设计联系单

| 设计项目： 大连普莱瑞迪化学有限公司 异辛酸及其衍生物生产线项目 | | | | 建 设 单 位 | | |
| 专 业 | 设 备 | 编 号 | W202315设备联系单-02 | | 日 期 | 2024.9.9 |

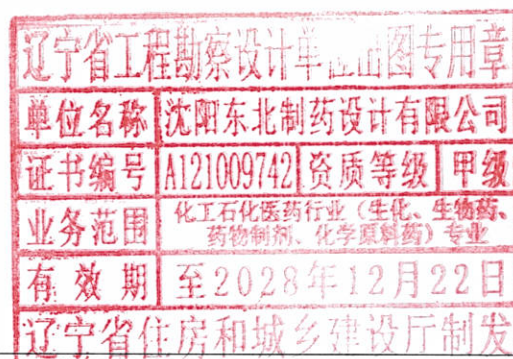
1. 催化剂配制罐（01-D-303AB）中明细表中件号2筒体H=2300mm改为H=2282mm。
2. 催化剂配制罐（01-D-303AB）中筒体的标注改为如图所示：
